**AVIS RELATIF À LA PROTECTION
CONTRE LES EVENTUELS EFFETS NOCIFS ET NUISANCES
PROVOQUÉS PAR LES RAYONNEMENTS NON IONISANTS
GÉNÉRÉS PAR DES ANTENNES ÉMETTRICES STATIONNAIRES**

Commune : GOUVY - Exploitant : PROXIMUS

Référence exploitant : 80GOU_00

Rapport n° 1074 / 2025

Figure 1 : Vue en plan des lieux de séjour et des points de contrôle

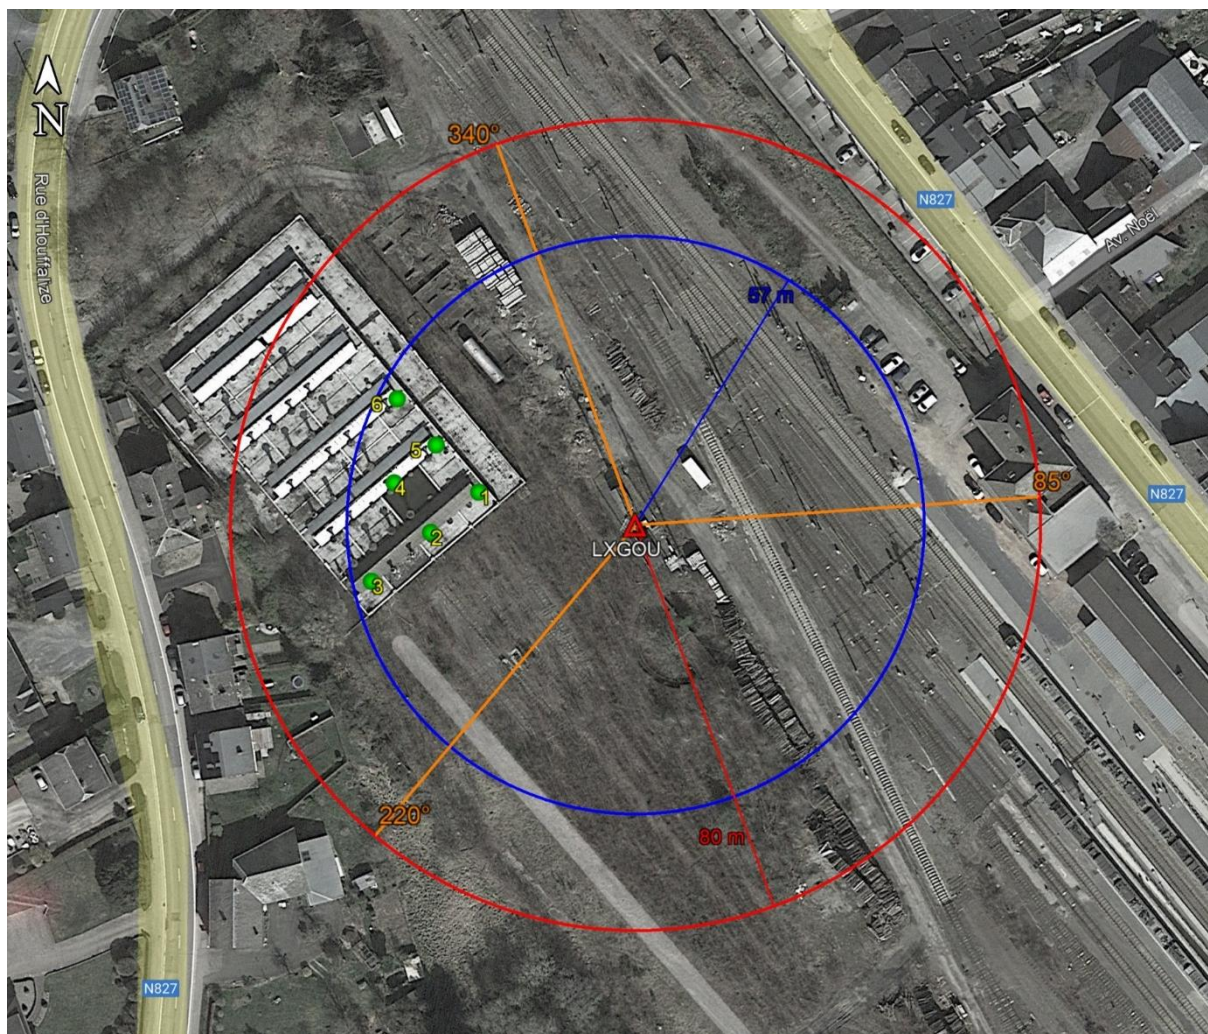
Les fréquences d'émission, la puissance rayonnée par chacune des antennes et leur gain permettent de déterminer le rayon de la zone à analyser. Tout dépassement de la limite par installation est exclu en dehors de cette zone. Le tableau 2 reprend les 35 LS² pour lesquels l'indice d'exposition est le plus élevé. Les différentes colonnes indiquent :

- le numéro du point de contrôle repris sur un des plans de la figure 1;
- le numéro du LS dans lequel se trouve le point de contrôle de la 1^{ère} colonne ;
- l'atténuation d'obstacle prise en compte pour le calcul de l'indice d'exposition dans le LS ;
- le résultat du calcul de l'indice d'exposition.

N° point de contrôle	LS	Atténuation (dB)	Indice d'exposition relatif à la limite par installation IE_i
2	LS1	3,0	0,017
5	LS1	3,0	0,016
3	LS1	3,0	0,015
1	LS1	3,0	0,014
6	LS1	3,0	0,013
4	LS1	3,0	0,010

En ce qui concerne les antennes de l'installation mentionnées dans le tableau 1, la distance maximale à laquelle la limite pourrait être atteinte, à l'extérieur, est égale à 79,9 m. S'il n'y a pas de LS à une distance inférieure, les antennes respectent forcément la limite d'immission.

Dans le cas des LS situés à l'intérieur des bâtiments, une atténuation d'obstacle est prise en compte et il en résulte que la distance maximale à laquelle la limite pourrait être atteinte se réduit à 57,0 m.

Figure 2 : Vue en plan des installations d'antennes dans un rayon de 300 mètres autour de l'installation faisant l'objet de la demande d'avis

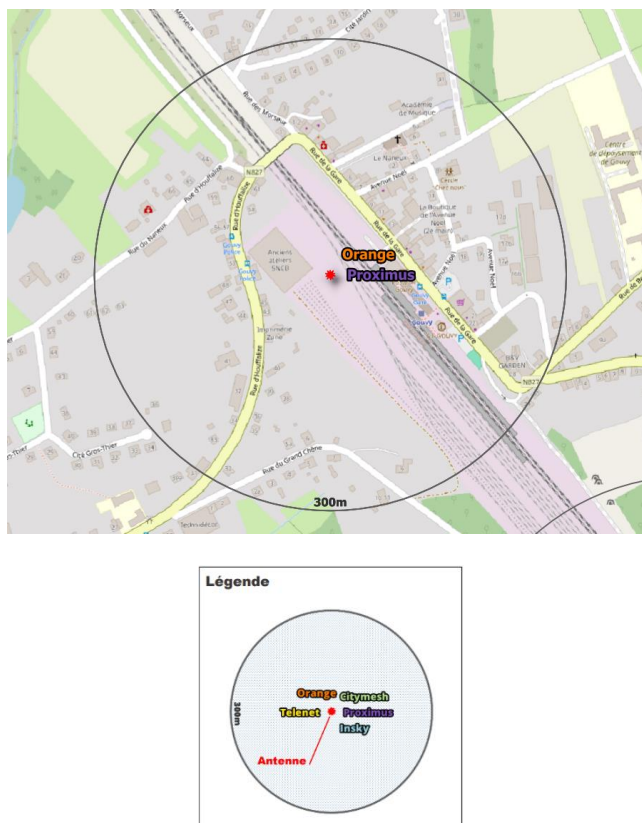
Le plan en projection verticale de la figure 2 indique la localisation des installations d'antennes émettrices stationnaires visées par le décret et situées dans un rayon de 300 mètres autour de l'installation référencée dans le paragraphe 2 et localisée au centre du cercle. Les données de localisation de ces antennes et les avis correspondant sont accessibles via le cadastre en ligne des antennes émettrices stationnaires⁸. Les installations prises en compte dans l'évaluation du respect de la limite cumulative sont les installations d'antennes émettrices déclarées en service par l'exploitant à la date du présent avis, à l'exception de l'installation référencée dans le paragraphe 2 et éventuellement d'autres installations ayant fait l'objet d'une demande d'avis à la même date et qui sont situées à l'intérieur de la zone de 300 mètres de rayon.

- il y a au plus 4 installations d'antennes émettrices stationnaires présentes dans la zone d'évaluation de 300 mètres de rayon représentée dans la figure 2, y inclus l'installation référencée dans le paragraphe 2 : la limite cumulative définie à l'article 4, §2 du décret est nécessairement respectée dans les lieux de séjour à l'intérieur de la zone d'évaluation de 300 mètres de rayon ;

- b) il y a exactement 5 installations d'antennes émettrices stationnaires présentes dans la zone d'évaluation de 300 mètres de rayon représentée dans la figure 2, y inclus l'installation référencée dans le paragraphe 2 et il existe, pour 3 ou 4 de ces installations, un avis attestant le respect de la limite abrogée de 3 V/m : la limite cumulative définie à l'article 4, §2 du décret est nécessairement respectée dans les lieux de séjour à l'intérieur de la zone d'évaluation de 300 mètres de rayon ;

- c) dans tous les autres cas, il a été vérifié que la limite cumulative définie à l'article 4, §2 du décret n'est pas dépassée dans les lieux de séjour sur base du nombre d'installations localisées dans la zone d'évaluation de 300 mètres de rayon représentée dans la figure 2, de leur localisation ainsi que des données inscrites dans la figure 1 et au paragraphe 4 du présent avis et dans les avis attestant le respect de la limite par installation ou de la limite abrogée de 3 V/m relatifs aux autres installations reprises dans la figure 2.

Compte tenu des considérations ci-dessus, il apparaît que l'intensité du rayonnement électromagnétique généré, dans les lieux de séjour situés dans un rayon de 300 mètres autour de l'installation référencée dans le paragraphe 2, par l'ensemble des antennes émettrices stationnaires de l'ensemble des exploitants du même site d'antennes émettrices stationnaires respecte la limite fixée à l'article 4, § 2 du décret.
